## **Вертолёт R66**

### **Сервисный бюллетень SB-14**

**ТЕМА:** Передний подшипник вала трансмиссии рулевого винта

Рисунок 1

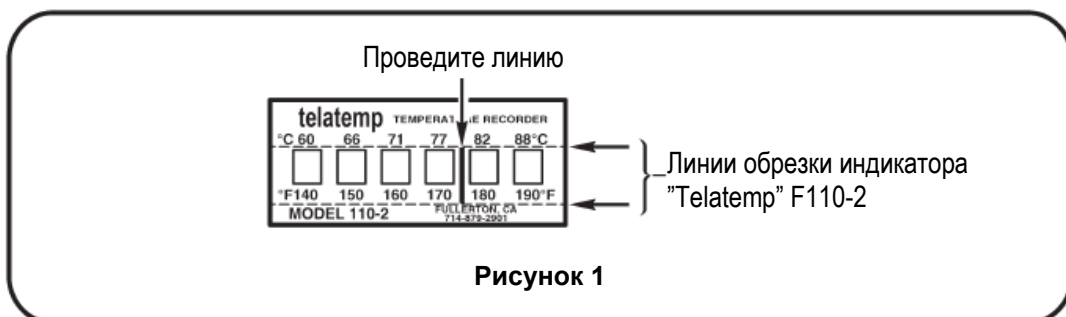
1. См. Рисунок 1. Проведите чёрным перманентным маркером линию между квадратами 170°F и 180°F на индикаторе "Telatemp", номенклатурный № F110-2 или 110-2. Обрежьте индикатор "Telatemp" согласно рисунку; убедитесь в читаемости шкалы температуры по Фаренгейту после обрезки.

Рисунок 2

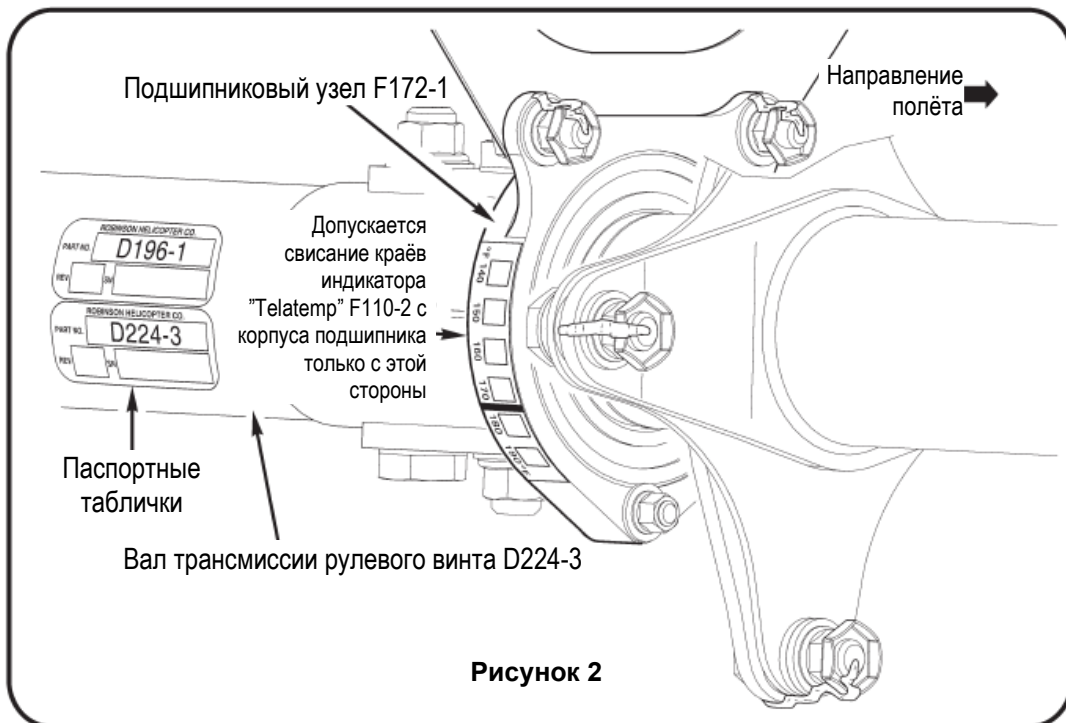
2. Снимите обтекатель хвостовой балки согласно Руководству по техническому обслуживанию вертолёта R66 (R66 Maintenance Manual – MM), § 53-23.
3. См. Рисунок 2. Используя не оставляющую ворса ткань, смоченную в ацетоне, очистите наружные поверхности подшипникового узла F172-1. Наклейте обрезанный индикатор "Telatemp" на подшипниковый узел F172-1 с правой стороны, как показано на рисунке. Убедитесь, что квадратики надёжно приклеились к корпусу подшипника. Допускается выход краёв температурной шкалы индикатора за заднюю кромку корпуса подшипника. Установите обтекатель хвостовой балки согласно Руководству по техническому обслуживанию вертолёта R66 (R66 Maintenance Manual – MM), § 53-23.

## СПЕЦИАЛЬНОЕ ПРЕДУПРЕЖДЕНИЕ ДЛЯ ПИЛОТА КАСАЕМО СЕРВИСНОГО БЮЛЛЕТЕНЯ SB-14 (R66)

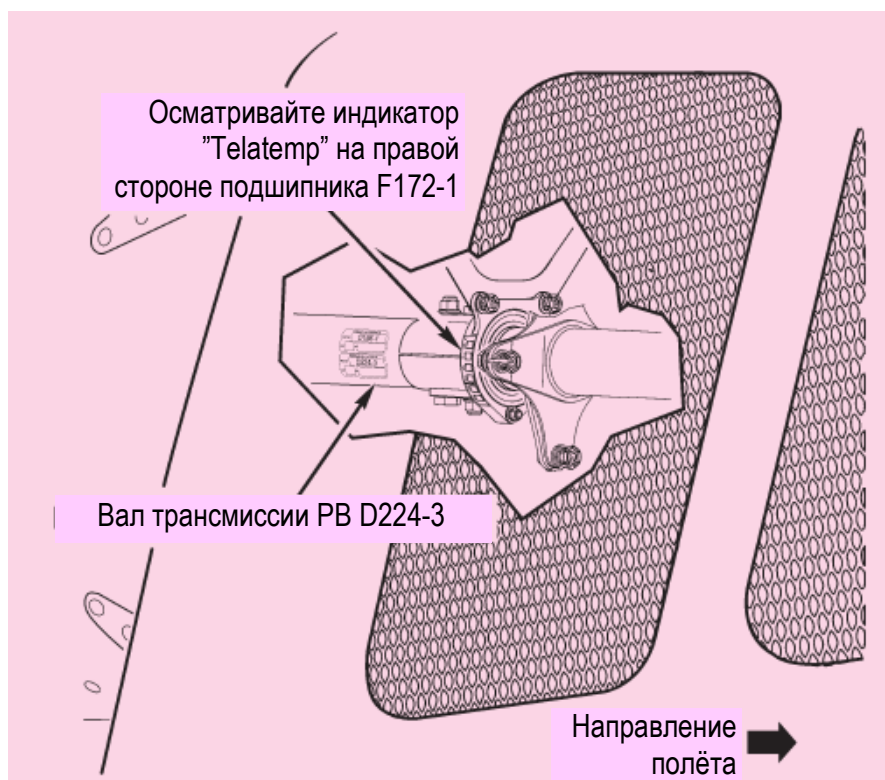
В компанию RHC поступила информация о случаях перегрева подшипниковых узлов F172-1.

Каждый раз во время предполётного осмотра проверяйте показания индикатора "Telatemp", установленного на правой стороне подшипникового узла F172-1. В случае потемнения каких-либо квадратов за чёрной линией (т.е. при нагреве подшипника до 180°F и выше) на вертолётe необходимо выполнить технические работы до следующего вылета.
